FORMULA CARGOS QUE INDICA A UNACEM CHILE S.A., TITULAR DE “PROYECTO INDUSTRIAL MOLINERÍA DE CEMENTO CEMENTOS LA UNION S.A.”

RES. EX. N° 1 / ROL D-110-2025

SANTIAGO, 30 DE ABRIL DE 2025

Imagen N°11. Calles interiores de la UF con residuos

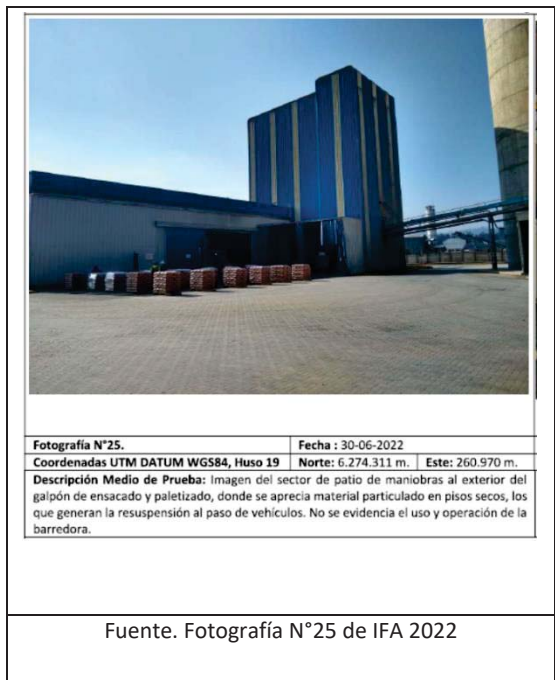
35. En el marco de la visita inspectiva del 30 de junio de 2022, se observó que el recinto no se mantenía limpio y libre de residuos. Así, se constató que la máquina barredora de calles no operó durante todo el periodo de la fiscalización. Al consultar al encargado si la máquina barredora se encontraba operativa, este señaló que se encontraba operativa pero que no podía trabajar en superficies húmedas, no obstante lo señalado, el fiscalizador constató que la mayoría de las calles interiores se encontraban secas y con polvo en re - suspensión. Finalmente, se verificó que el tránsito de camiones que ingresaban a la planta con la materia prima incidía en la generación de re - suspensión de material particulado. A continuación, se presenta una imagen del estado de parte de las calles interiores del recinto el día de la inspección:

36. Como antecedente vinculado a la continuidad del presente hecho, cabe considerar que en la visita inspectiva realizada el 30 de noviembre de 2015, el encargado al momento de la fiscalización, señaló que el servicio de limpieza de calles interiores fue subcontratado entre los años 2011 y 2015, sin embargo, a la fecha de la inspección este servicio se realizaba con maquinaria propia. No obstante lo señalado, se constató caída de puzolana desde la correa transportadora que sale desde el galpón de Yeso y Puzolana hacia el molino, así como adhesión de puzolana a las paredes de la estructura metálica que encapsula la correa transportadora.

37. A partir de lo anterior, se verificó que el titular no cumplió con la obligación de utilizar barredoras o aspiradoras que se hagan cargo de los residuos de polvo en el interior de la planta.
